Oggetto [ID_VIP:4849] **MOTTA MONTECORVINO - VOLTURARA APPULA (FG):** Progetto di potenziamento del parco eolico di Motta Montecorvino - Volturara Appula, consistente nello smantellamento di 18 aerogeneratori esistenti e nella realizzazione di 9 nuovi aerogeneratori per una potenza complessiva di 42 MW.

Proponente: Società ERG Wind 4 S.r.l.

Parere tecnico istruttorio della Direzione generale ABAP

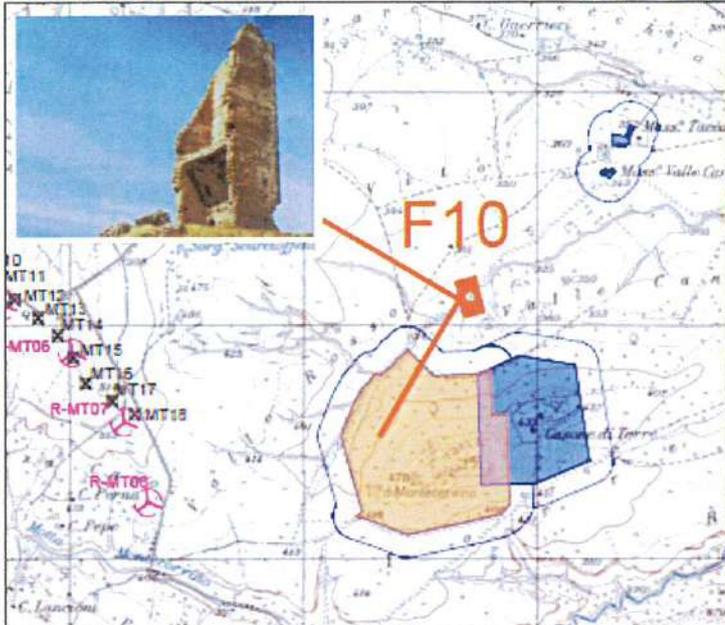
percettivo, invece, interrompe ed altera decisamente i rapporti visuali con il sistema beni culturali turriti e il resto del contesto territoriale. Le nuove torri, pur ricadendo all'esterno della linea di visuale tra la Torre di Montecorvino e quella di Pietra Montecorvino, determinano sicuramente una diversa percezione dei crinali, creando il cosiddetto effetto "cancellata". Infatti proprio dalla torre medioevale di Pietra Montecorvino (aperta al pubblico) si osserverebbe il crinale della Serra Defenza costellato di torri alte 180, ossia 2,5 volte di quelle attuali.

Viceversa le visuali che si aprono dalla Torre di Montecorvino, o dal Tratturo Lucera Castel di Sangro, restituirebbero all'interno dei rispettivi coni visivi, le nuove torri in sovrapposizione allo *skyline* delle colline della Daunia segnato da territori sottoposti a tutela ex lege ai sensi dell'art. 142 c.1 per la presenza di estesi boschi.

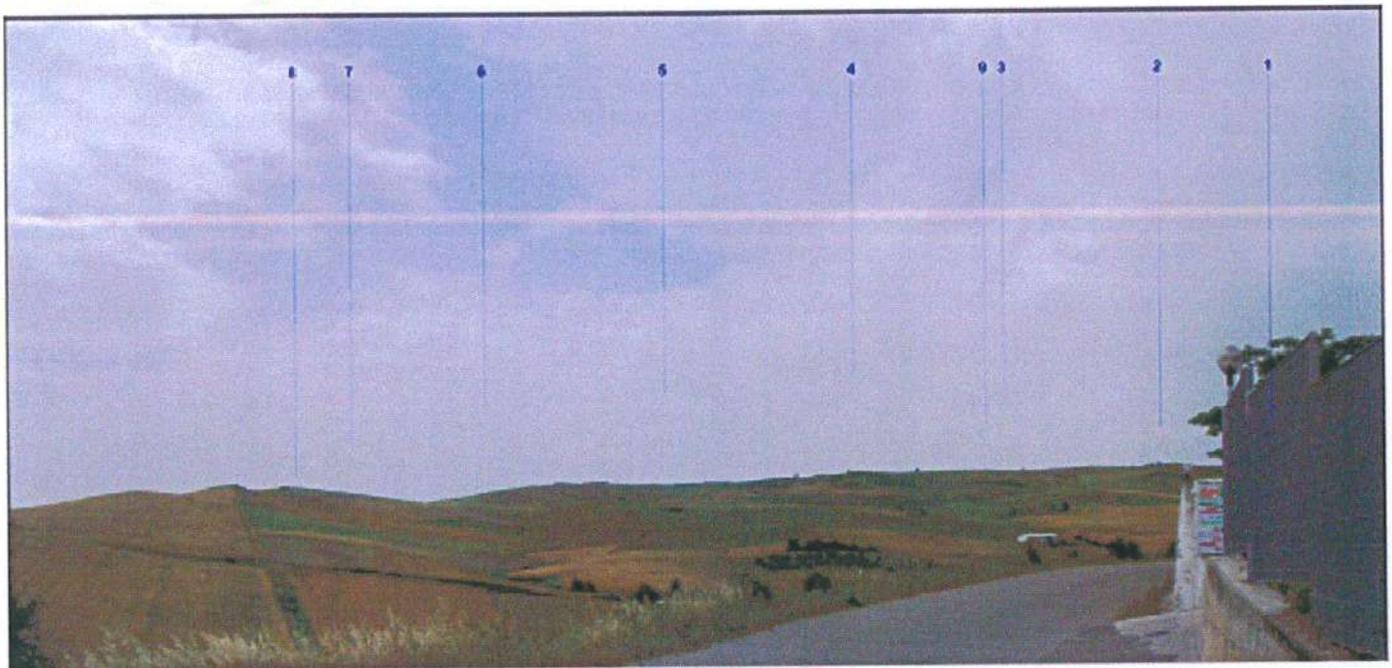
VALUTATO che il progetto in questione accentua le criticità sopra esposte in quanto, benché riduca il numero di aerogeneratori presenti ne aumenta l'altezza di quelli di progetto e quindi il loro impatto anche visivo risulta maggiore, contribuendo oltremodo all'alterazione delle visuali panoramiche.

Figura n. 13 - I punti di scatto V11A sono dalla periferia del centro abitato di Motta Montecorvino, lungo la SP369 (strada panoramica nel PPTR), a distanza minima inferiore a 2 km dall'area di progetto. L'impianto esistente e quello di progetto sono visibili.

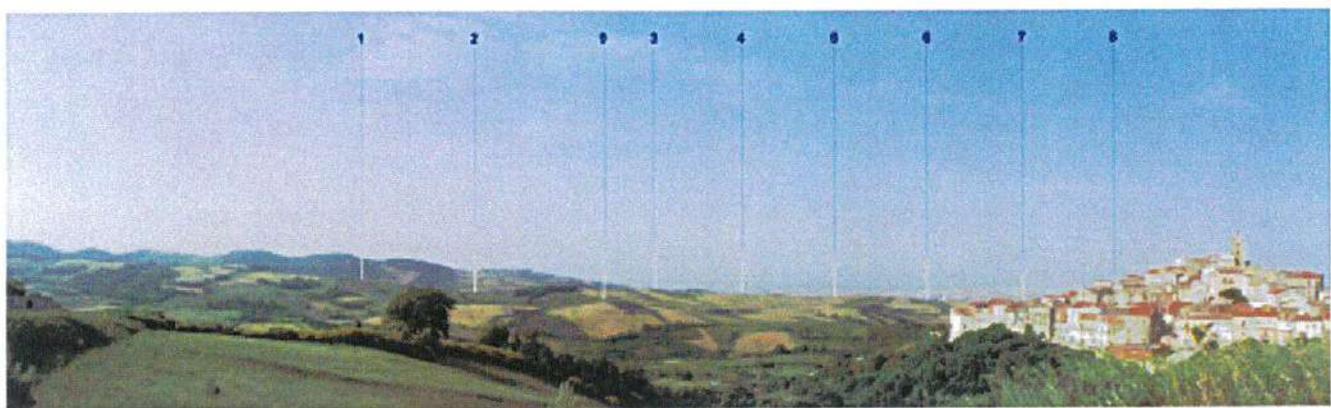
Lo stesso effetto visivo, forse ancora più marcato, si genererebbe dalla Via al Belvedere (piazza con punto panoramico), nel centro urbano di Motta Montecorvino verso il Tavoliere, con accentuazione dell'effetto cumulo delle nuove torri che verrebbero visualizzate in sovrapposizione a quelle sullo sfondo. Anche dai belvederi e giardini pubblici di Volturino (via dell'Ariella, strade di contorno al centro abitato) il crinale della Serra Defenza verrebbe scandito dalle nuove torri in sovrapposizione verso valle al resto del Tavoliere.
